工程指示 / 要求簡箋 ENGINEER INSTRUCTIONS(E.I.)

工程指示編號:	EI- 5076 B	修改版本:	B
	HK- 1563		
工程編號:	J 856	工程名稱:	天榮站
收件人:	生統/王良	發件人:	Lai Sik Hung
工程項目:	佛沙窗保護方案 (新鴻基標準) (修訂B:修改留地呎吋)	日期:	13/09/2022

內容: 請依附件的佛沙窗保護方案(新鴻基標準)進行保護
(修訂B:修改留地呎吋)

J-856 天荣站预制窗包装保护示意-9

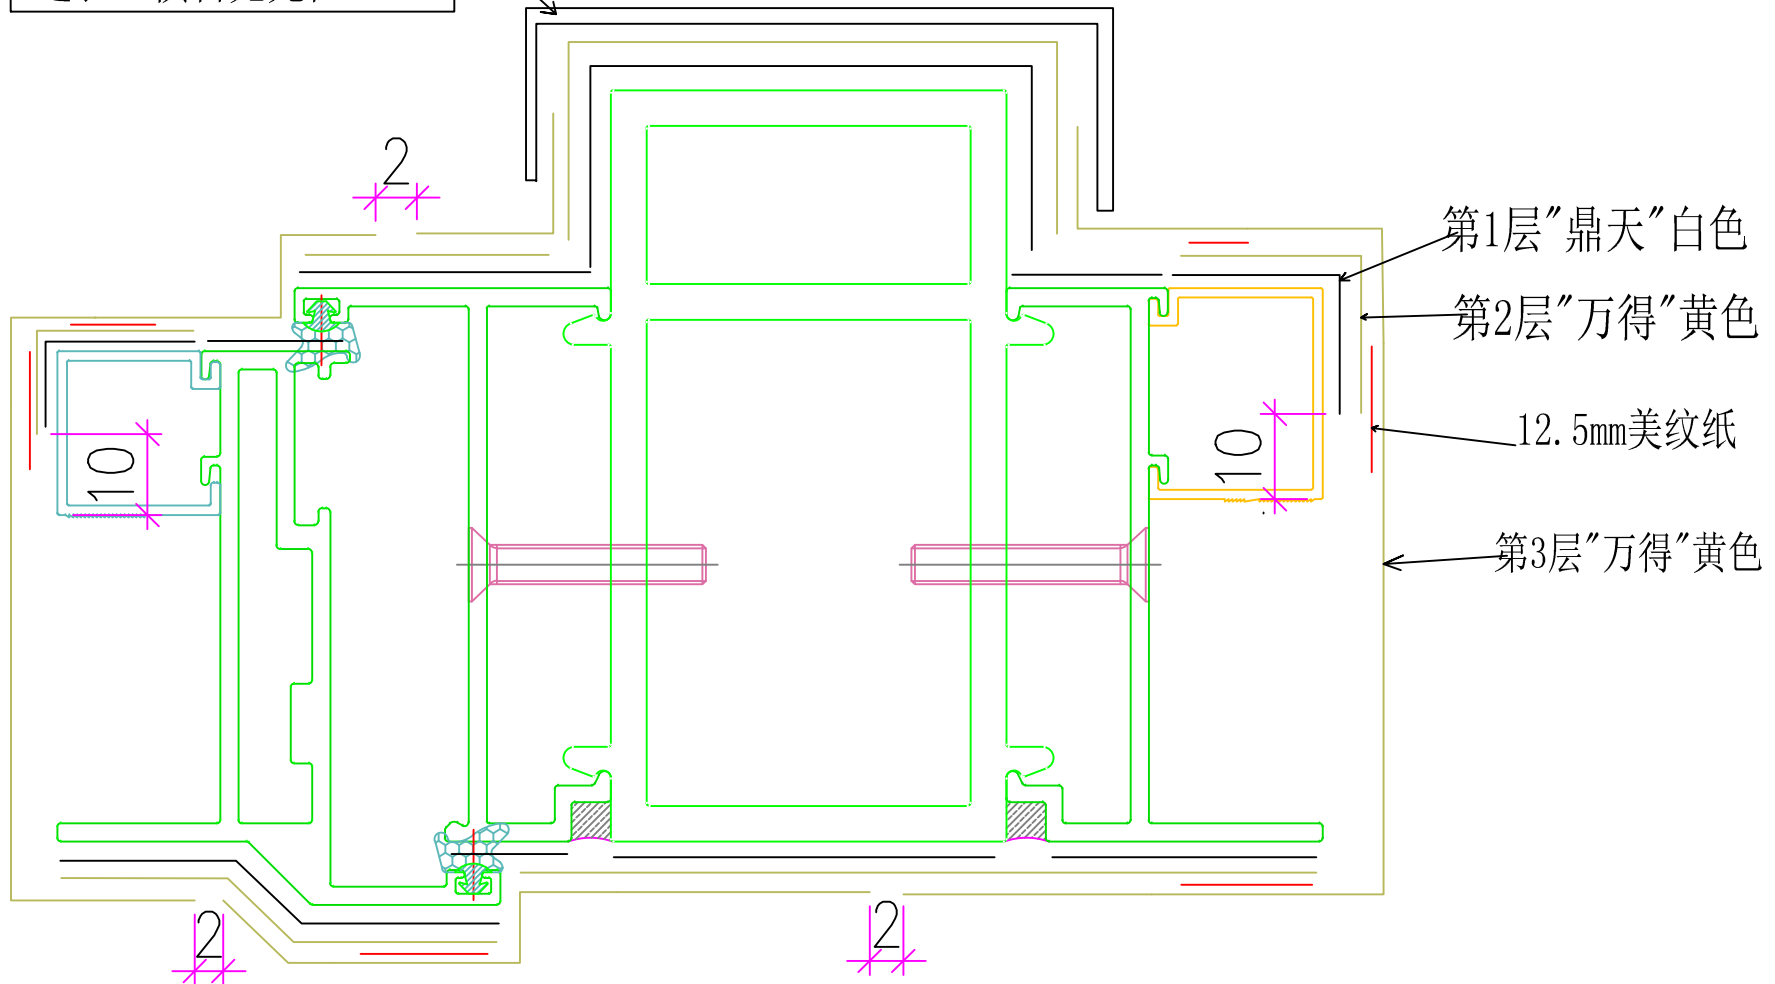
$\frac{3、4}{DT62}$ | $\frac{2、3}{DT64}$ 直位夹通

“白色PVC胶壳”-厂包装
通长至横料见光位

J-856 天荣站预制窗包装保护示意-10

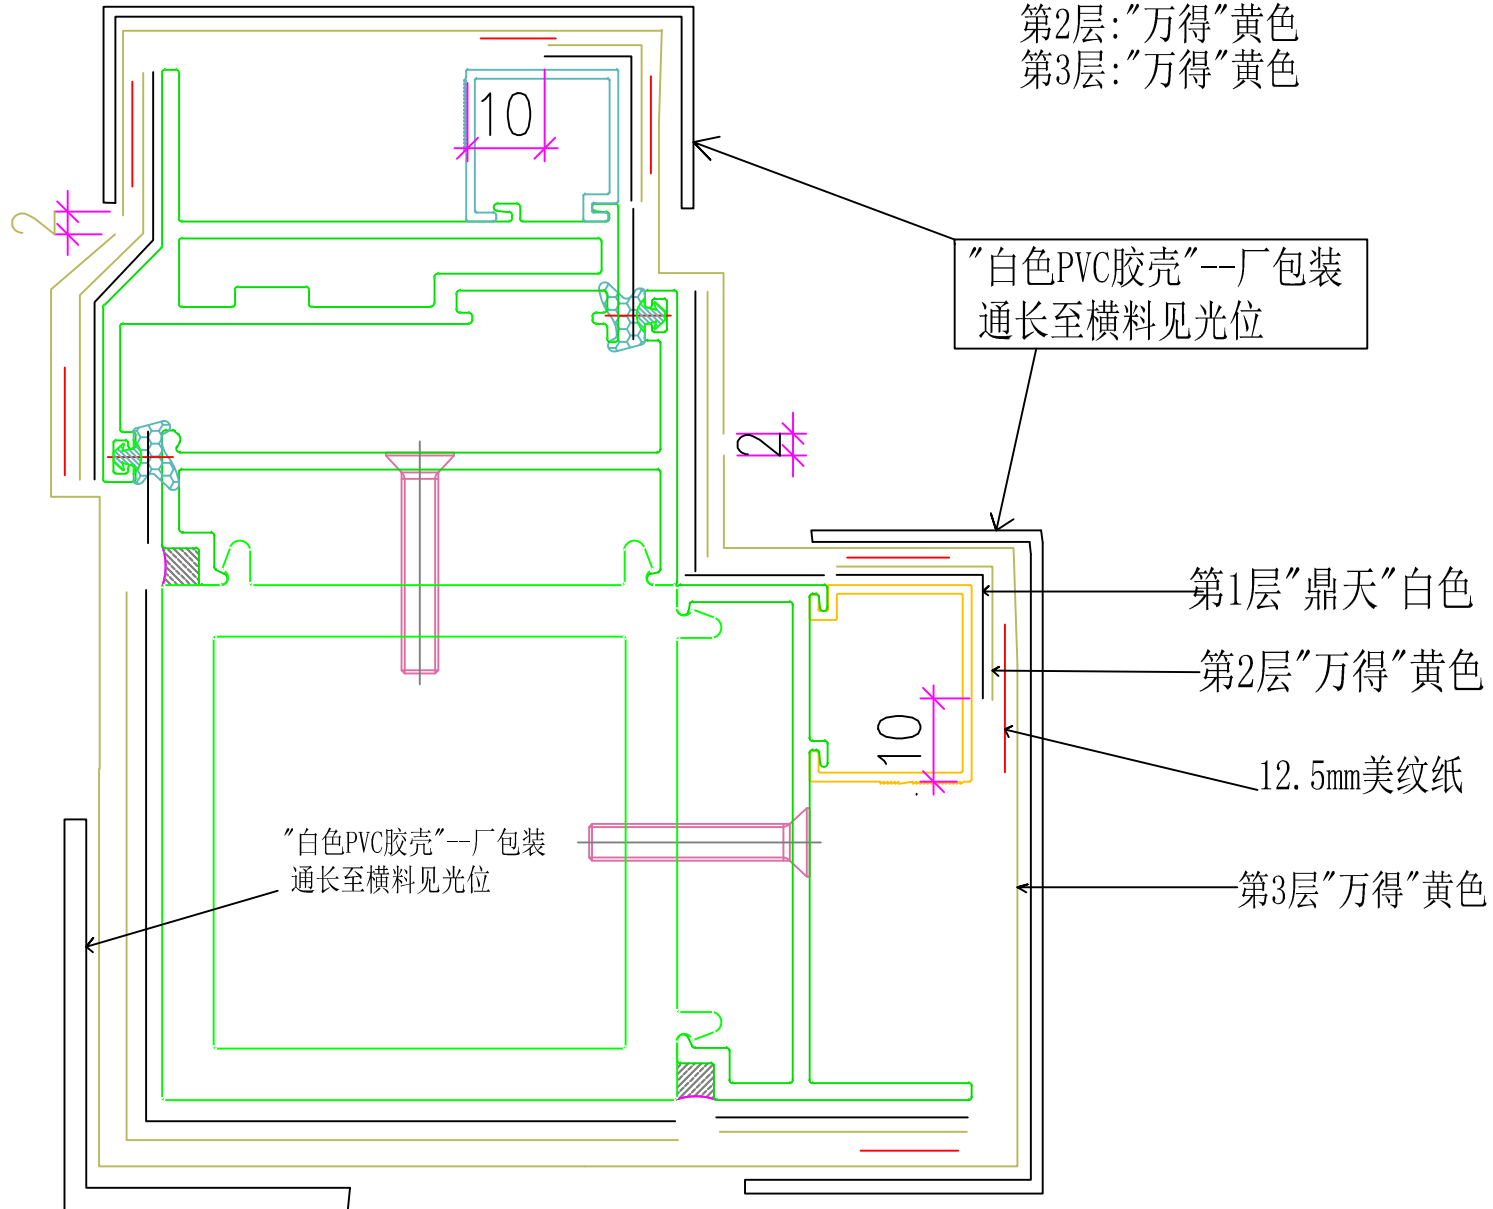
DT63 | DT64 转角夹通

预制窗标签张贴示意图

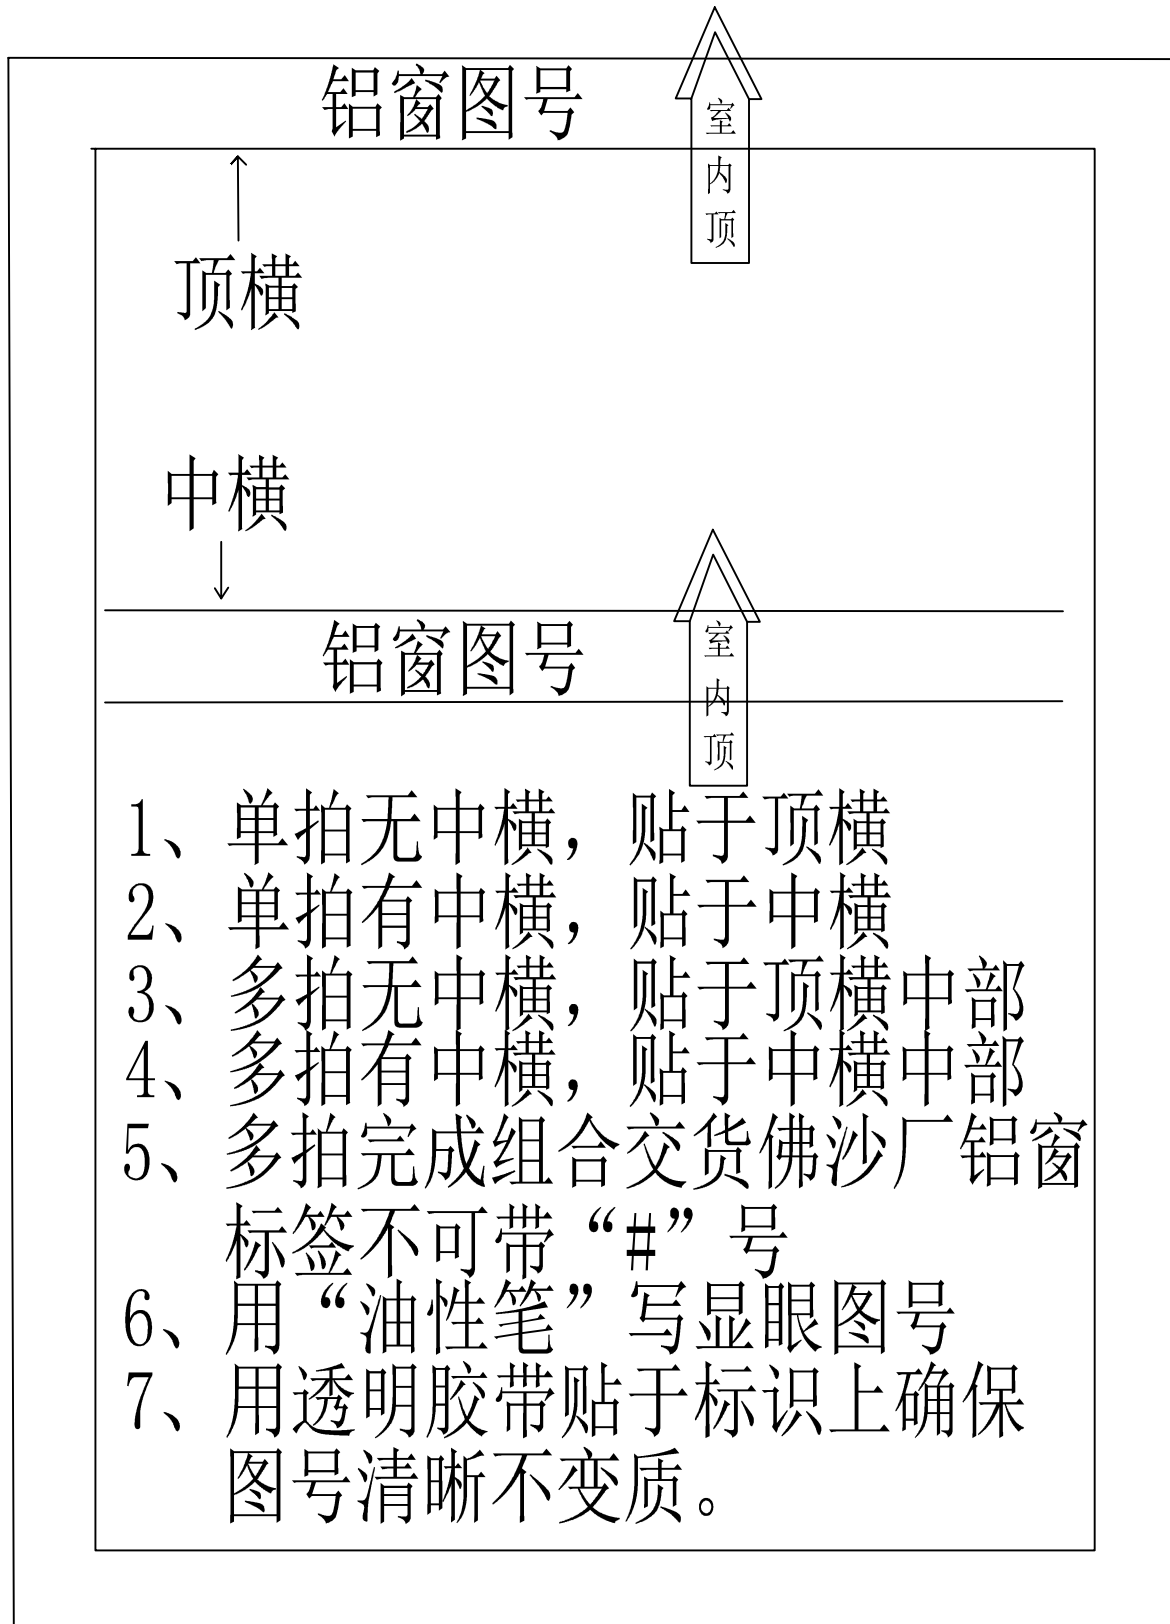
- 1、单拍无中横，贴于顶横
- 2、单拍有中横，贴于中横
- 3、多拍无中横，贴于顶横中部
- 4、多拍有中横，贴于中横中部
- 5、多拍完成组合交货佛沙厂铝窗
标签不可带“#”号
- 6、用“油性笔”写显眼图号
- 7、用透明胶带贴于标识上确保
图号清晰不变质。

J-856 天水围天荣站预制窗支撑安装要求-12

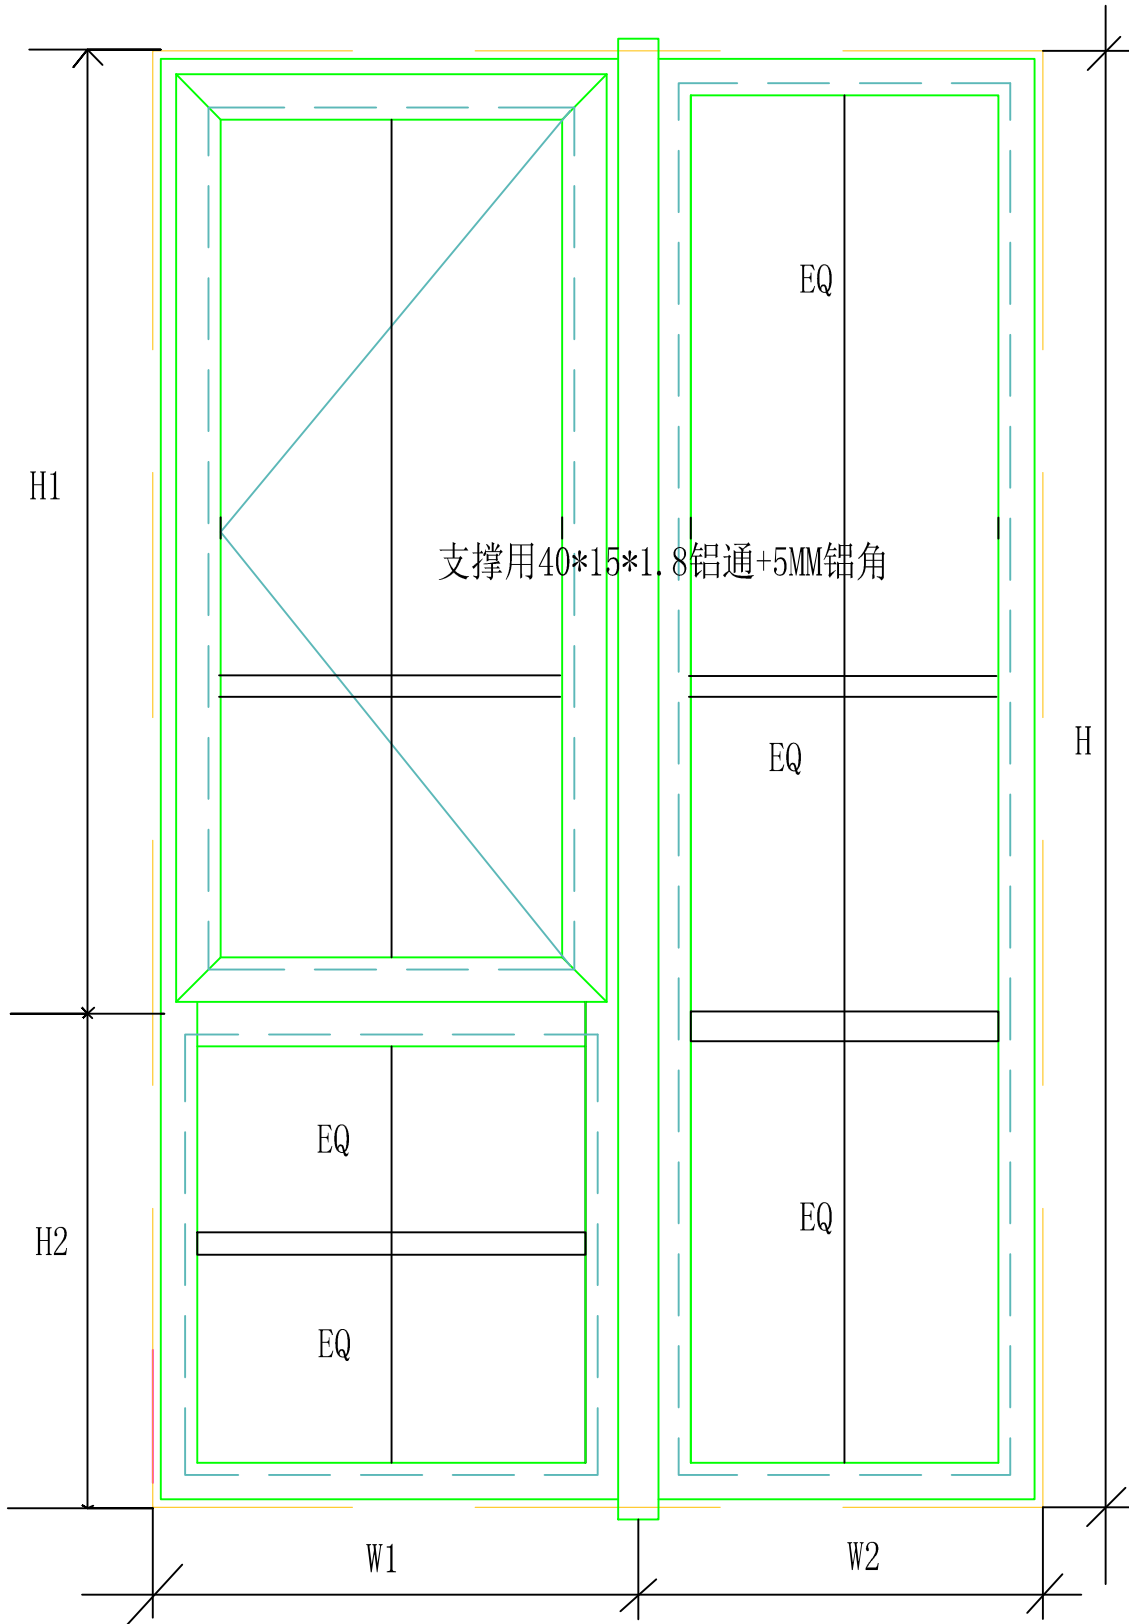
- 1、H1窗玉分中加1支
- 2、H2为600不用加、830分中加1支
- 3、H高度内见光位分为3段均分
- 4、W2尺寸不大于690企向不用加装支撑
- 5、无论单拍、多拍窗均可依此方案安装支撑
- 6、所有支撑架封口会封妥保护胶纸以防渗漏

J-856 天水围天荣站预制窗支撑安装要求-13

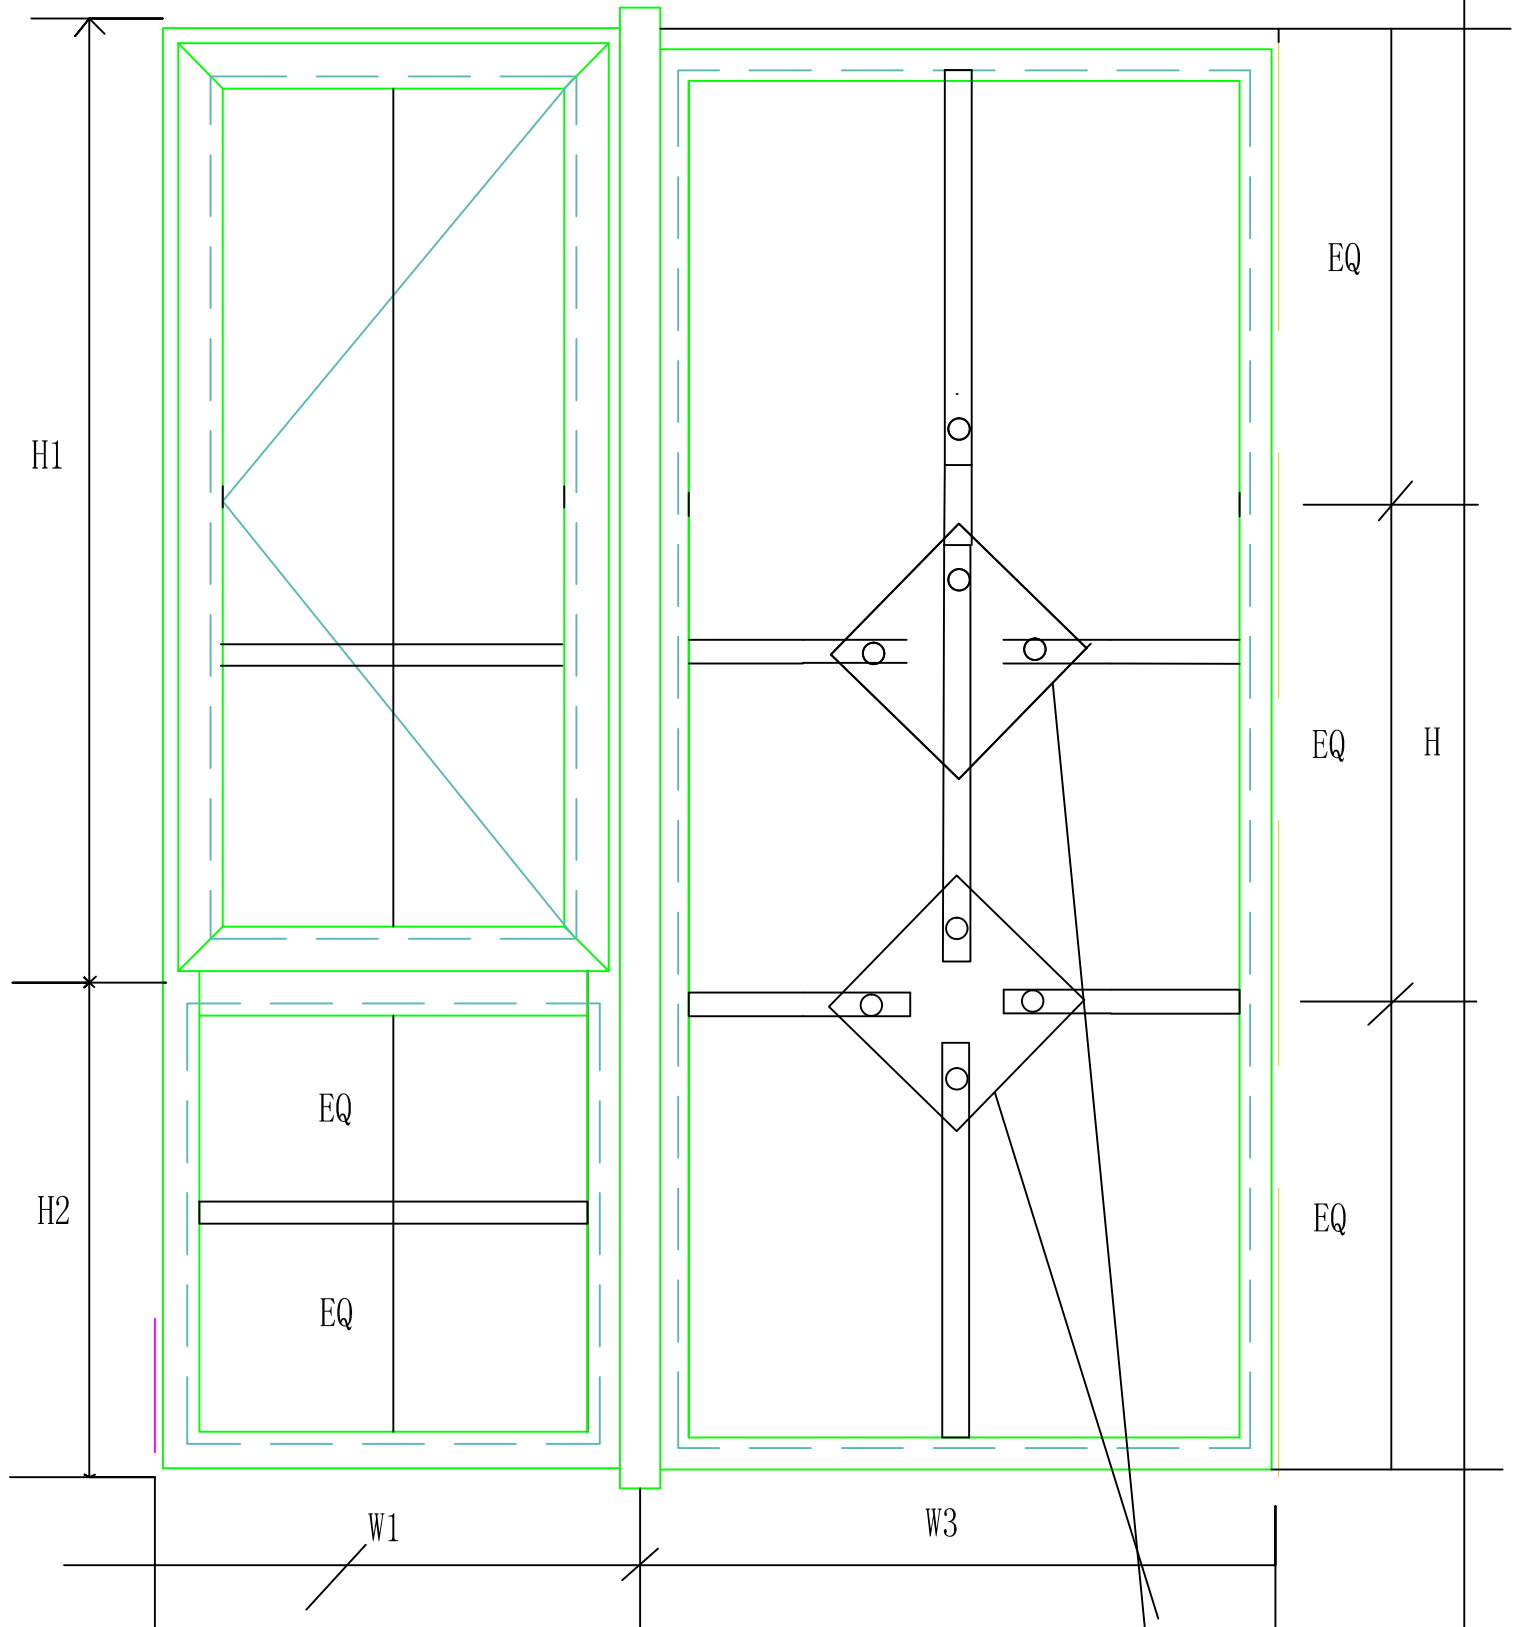
- 1、H1窗玉分中加1支
- 2、H2为600不用加、830分中加1支
- 3、H高度内见光位分为3段均分
- 4、W3尺寸890如图示加装支撑架
- 5、无论单拍、多拍窗均可依此方案安装支撑
- 6、所有支撑架封口会封妥保护胶纸以防渗漏

支撑用40*15*1.8铝通+5MM铝角
+100*100*3铝板块组合
